**Adenda No. 2**

**INVITACIÓN PÚBLICA A NEGOCIAR N° DIS 017 - 2016**

**"CAMBIO DE RECONECTADORES DE LAS BAHÍAS INDUSTRIALES SUBESTACIONES DOSQUEBRADAS 33 KV Y VENTORRILLO 33KV".**

**Cantidades de Obra**

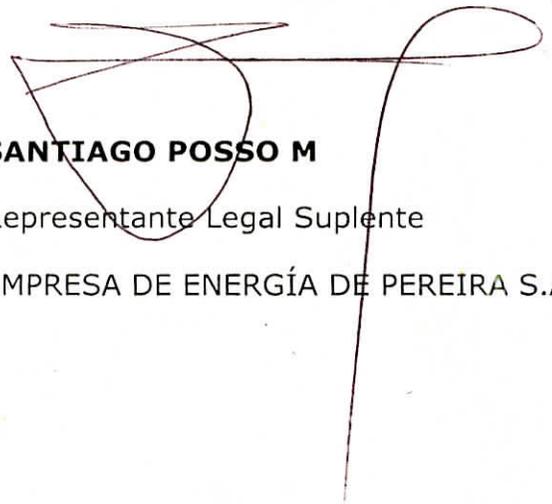
1. Se modifica la cantidad de elementos del ítem 1.2 de la tabla cantidades de obra aparte 1. Equipos de Patio 33 kV, **numeral 11.4 Oferta económica.**
